改善箇所説明図

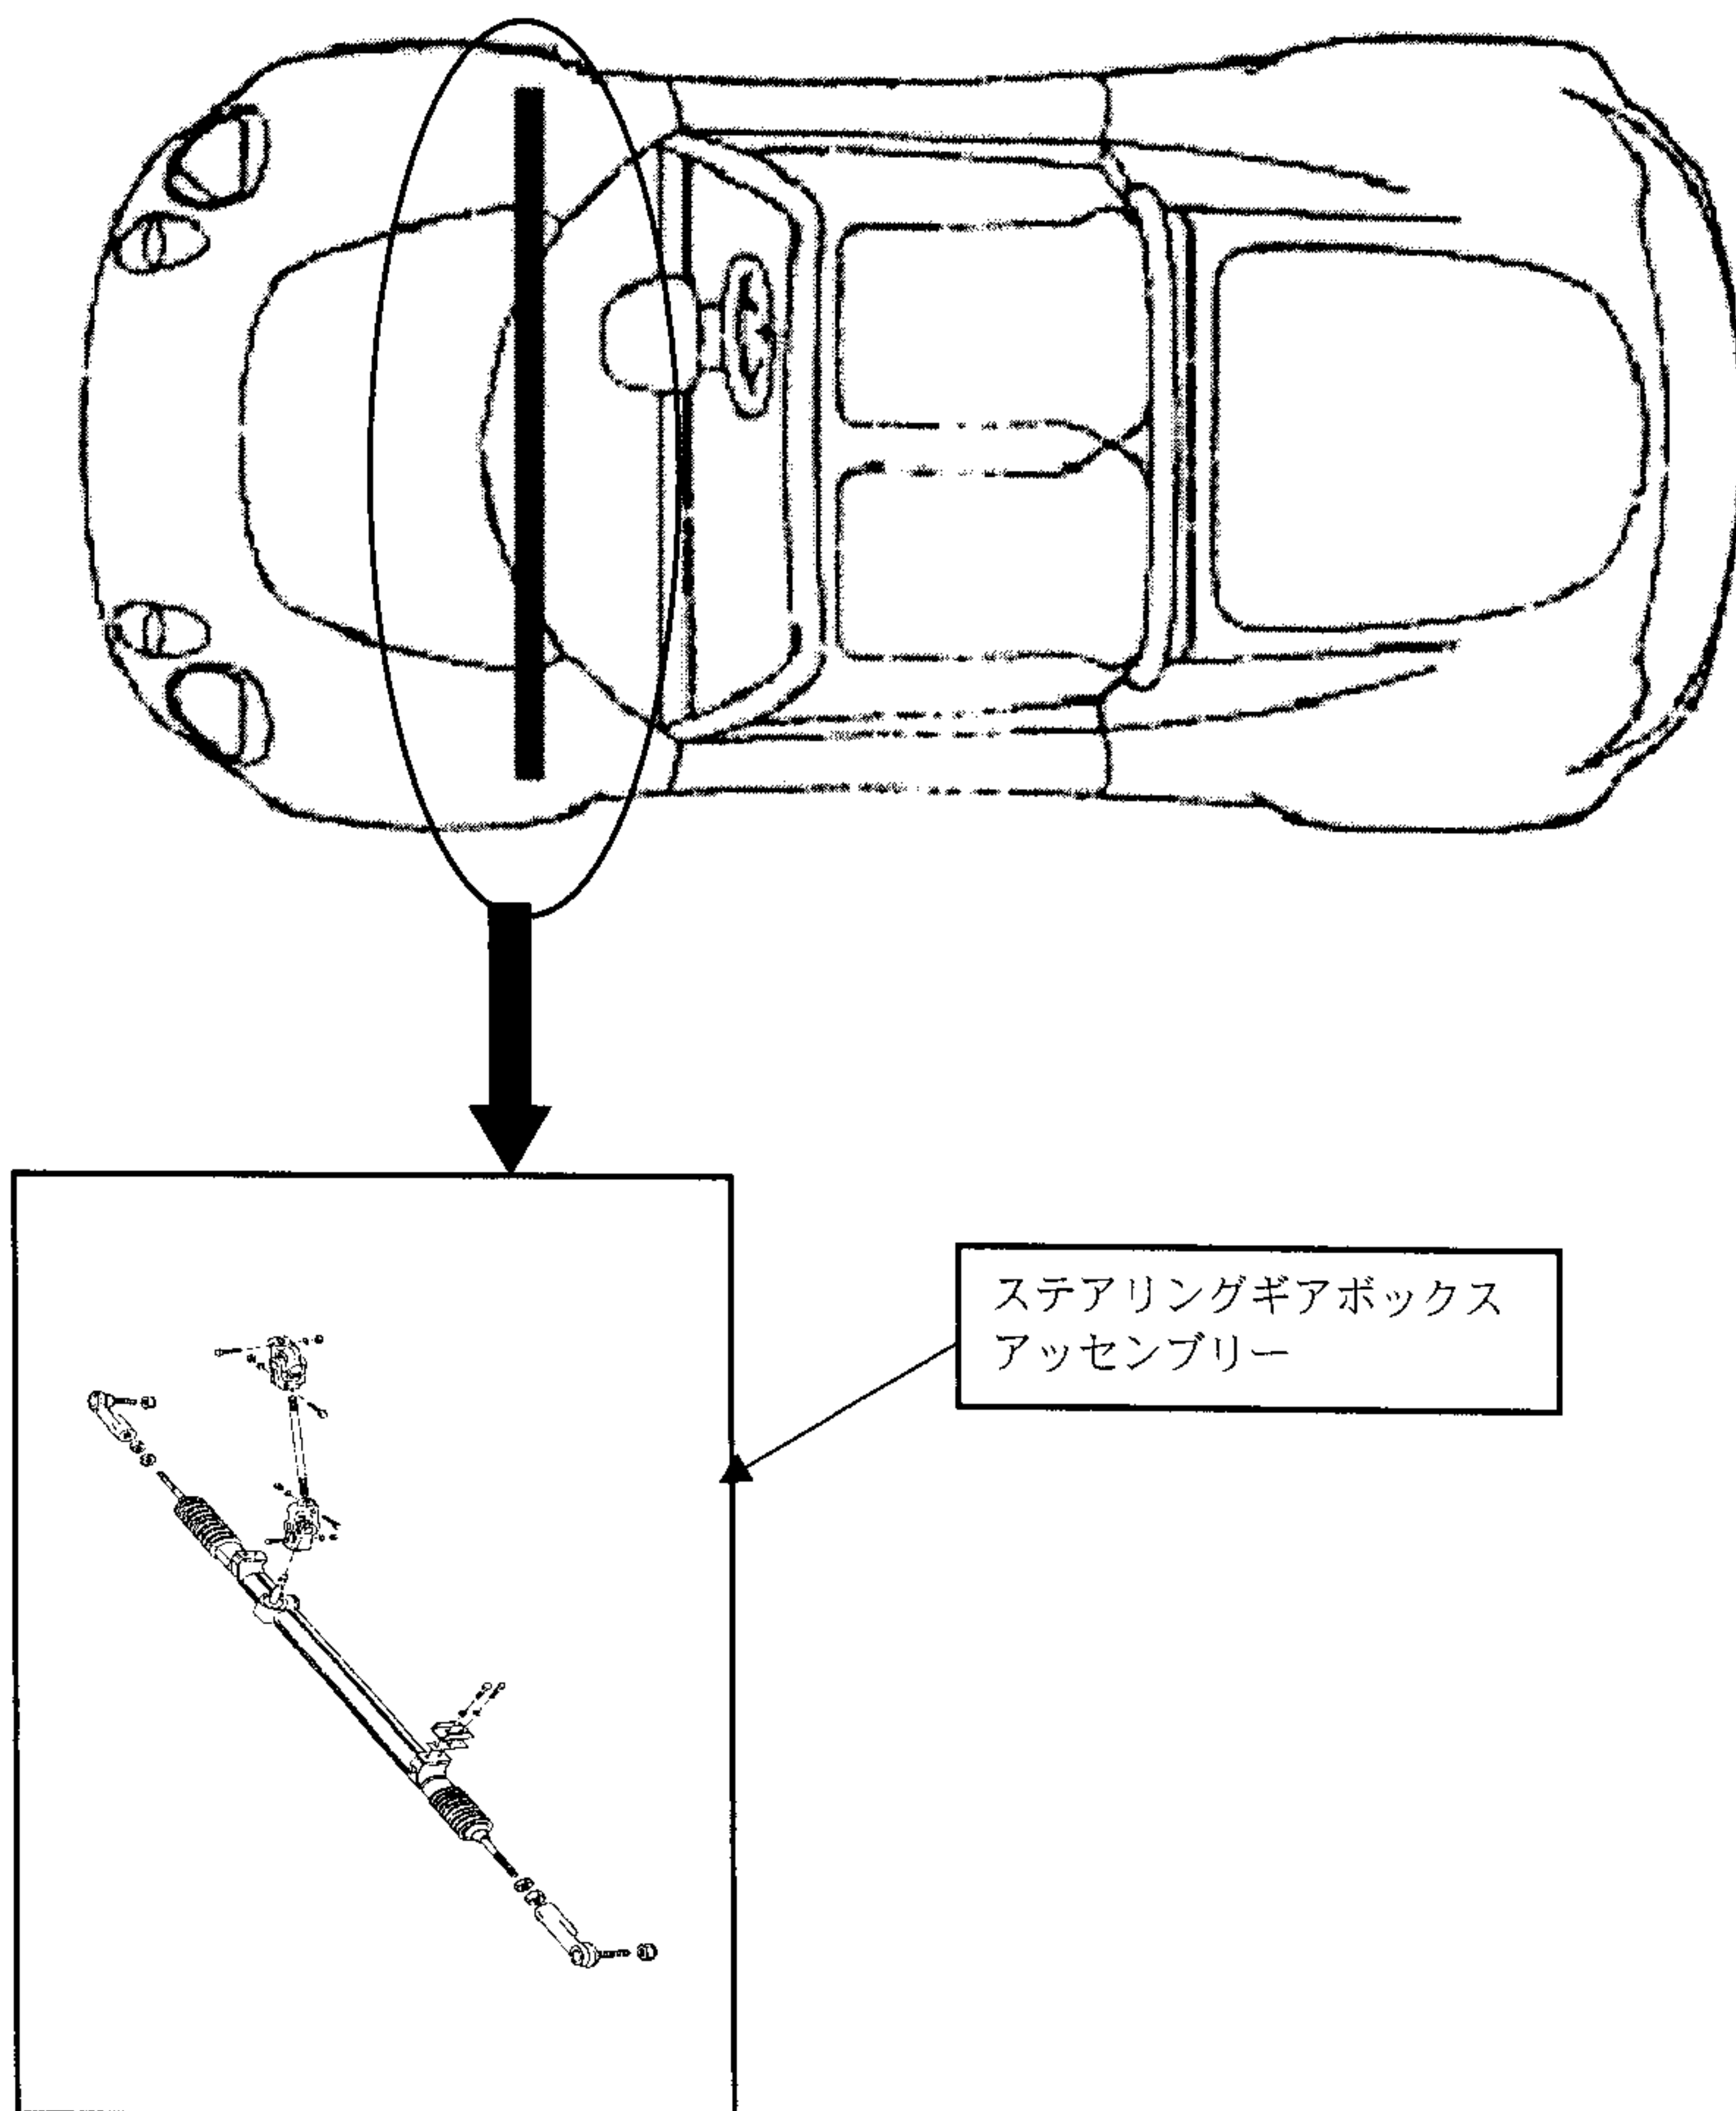
不具合発生箇所

ステアリング・ギアボックス内のラックバーの熱処理が不適切なものがあるため、ハンドル操作の繰り返しによりラックギアの歯部が早期摩耗または損傷することがある。そのため、かじ取り操作ができなくなるおそれがある。

改善内容

全車両、ステアリングラックの製造番号を確認し、対象となるものはステアリングギアボックスを良品と交換する。
